Oggetto: Progetto A2A “Impianto per la produzione di energia elettrica e termica mediante combustione di rifiuti speciali non pericolosi sito in Comune di Cavaglià (BI)” – CHIARIMENTI marzo 2024.
Osservazioni delle associazioni: Circolo Biellese “Tavo Burat” OdV⁽¹⁾; Legambiente del Vercellese OdV; Circolo Legambiente Dora Baltea OdV.

Quesito n° 49 – Viabilità

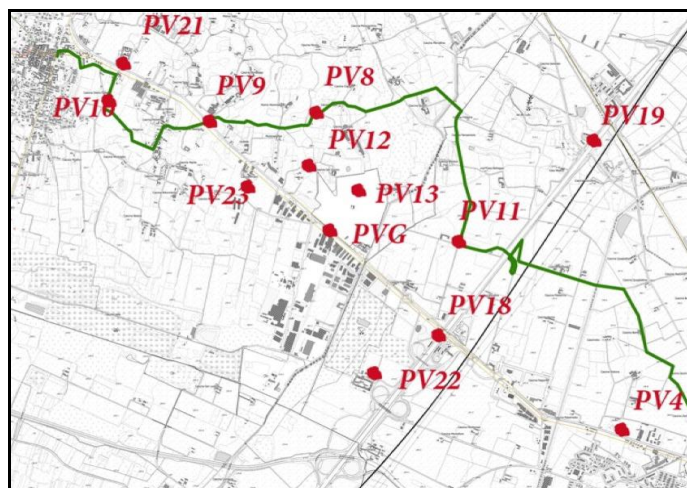
L'analisi è stata condotta valutando cautelativamente 16 mezzi *die* in fase di esercizio. Stessa valutazione per fase di cantiere. Si registra solo un incremento dei tempi, non ritenuto significativo, per l'intersezione dei mezzi sulla nuova rotonda posta tra via Bertone e la SP 143.

A2A non ha svolto però un'analisi complessiva del carico viabilistico relativa all'insieme delle attività nel proprio polo industriale in regione Gerbido, ovvero illustrando qual è la quota di carico indotto complessivamente da A2A nello scenario "stato di fatto". Tale complessivo riesame poteva portare ad una revisione più accurata degli interventi compensativi sulla rete della viabilità.
